INA SERVICE INFO

Kühlmittelpumpe 538 0714 10

Verstärktes Lager

Bild 2: 538 0714 10 – Kühlmittelpumpe mit verstärktem, außenliegendem Lager

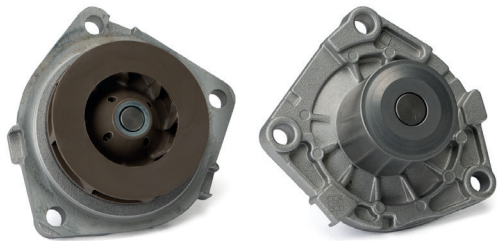
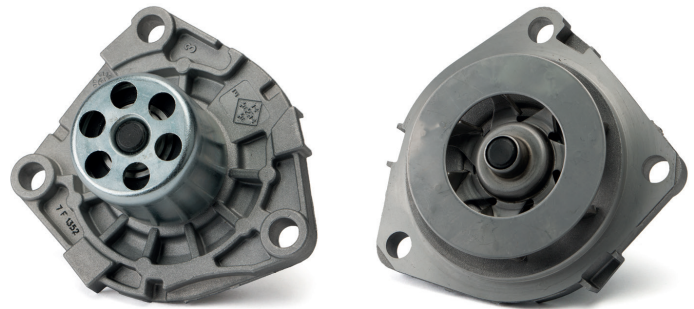
Im Steuertrieb der genannten Fahrzeuge wird der Zahnriemen mittels einer manuellen Spannrolle gespannt. Diese gleicht Temperaturschwankungen, Lastwechsel und eine altersbedingte Zahnriemenlängung während des Fahrbetriebes nicht aus. Mit steigender Laufleistung kann es daher zu erhöhten Schwingungen des Zahnriemens und somit zu Überlast im Steuertrieb kommen.

Das verstärkte, außenliegende Lager der Kühlmittelpumpe 538 0714 10 kann diese Überlast besser kompensieren und erhöht dadurch deren Lebensdauer.

Die Kühlmittelpumpe 538 0310 10 wird durch die verbesserte Ausführung ersetzt.
